Различия в конструкции отопителей кабины.

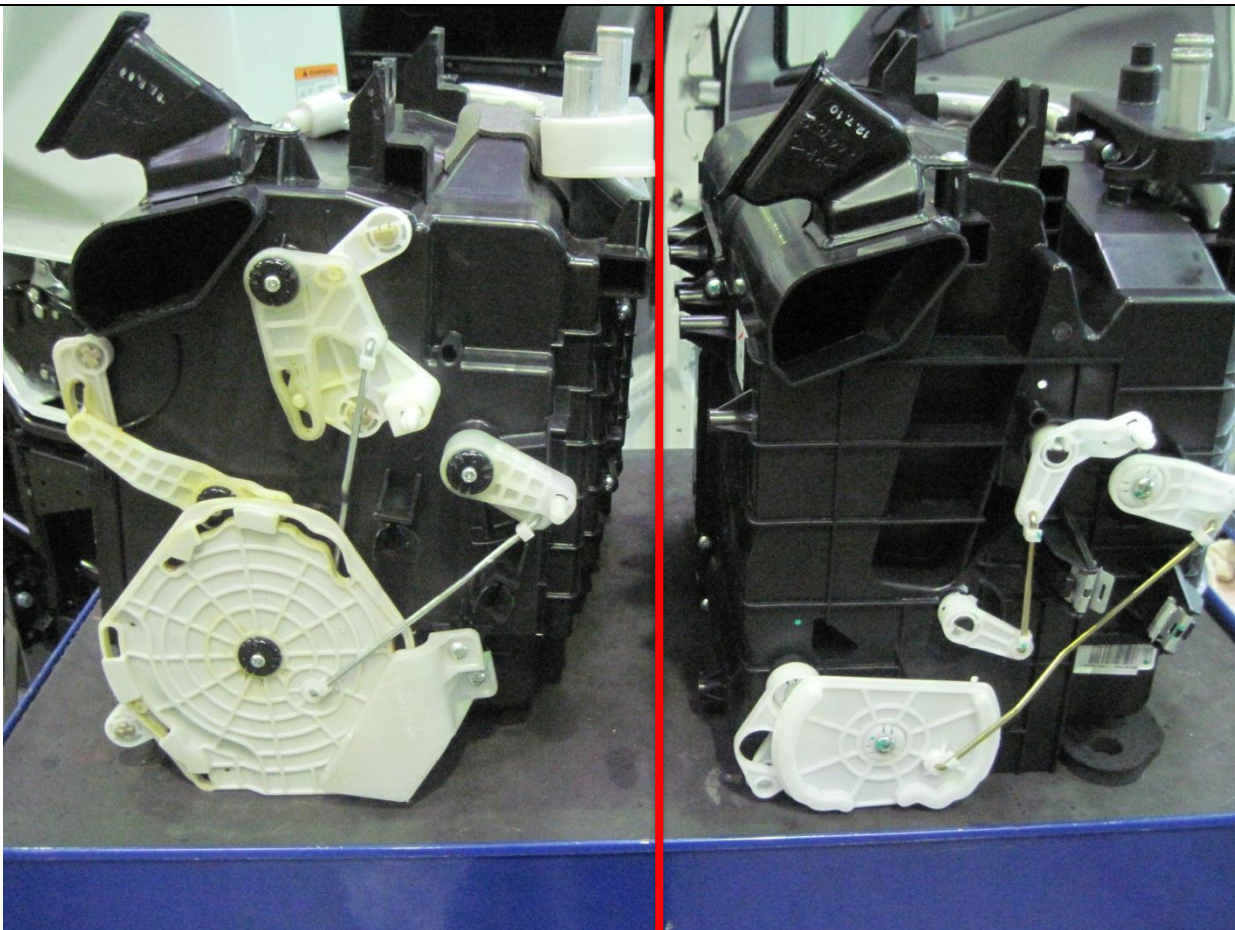
1. Изменился производитель и обозначение отопителя

**ОТОПИТЕЛЬ «СТАРОЙ»
КОНСТРУКЦИИ**

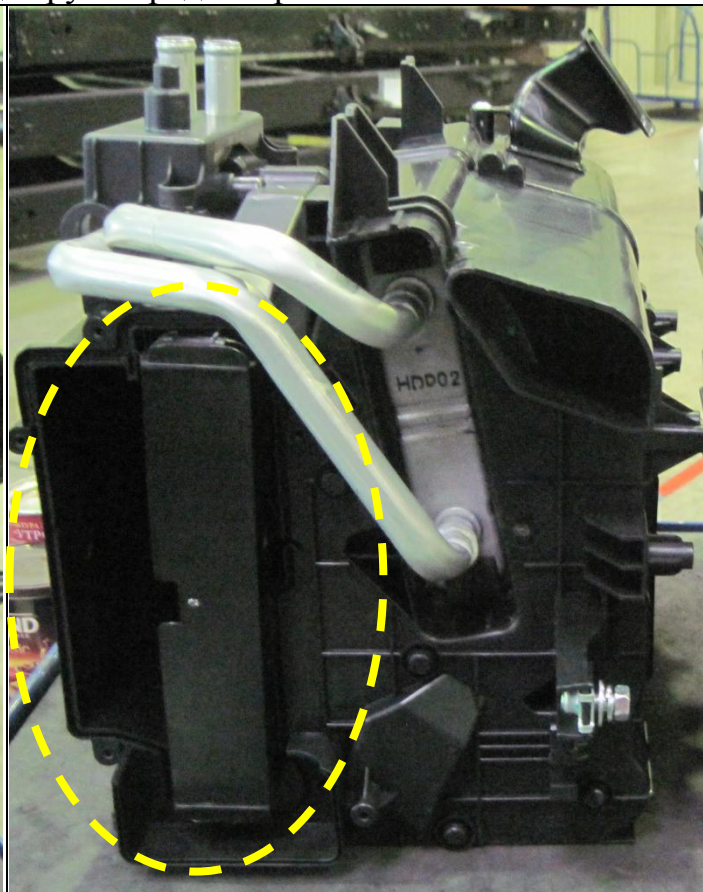
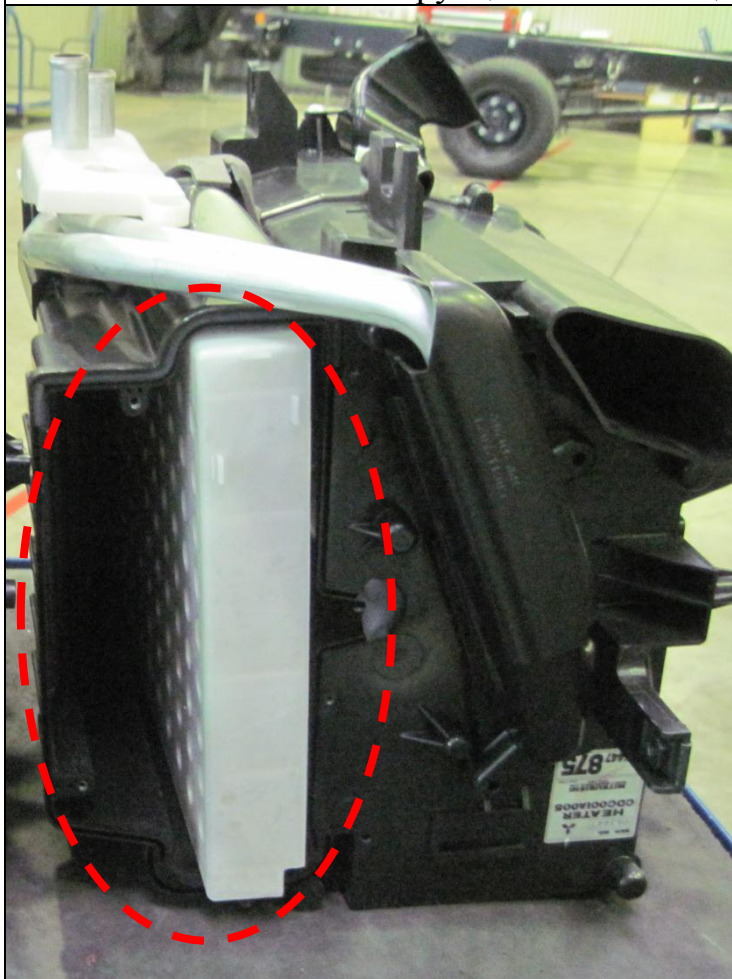
2. Изменилась конструкция механизма управления заслонками распределения воздуха

3. Изменилась конструкция: «гнезда» для установки испарителя (изменились размеры); «гнездо» для установки радиатора (изменились размеры); конструкция места вывода трубок радиатора отопителя

4. Изменилась конструкция радиаторов отопителя (изменились габаритные размеры «ядра» радиатора), формагиба трубок радиатора

По компонентно невозможно произвести замену частей отопителя **МК447875** на компоненты отопителя **МК582590**.

Такие компоненты как радиатор, механизм управления заслонками, корпус являются оригинальными и не взаимозаменяемыми!

По сообщению представителей **МФТВС** отопитель кабины в сборе **МК447875** взаимозаменяем с отопителем в сборе **МК582590** (т.к. присоединительные размеры, места ввода и вывода трубок аналогичны).
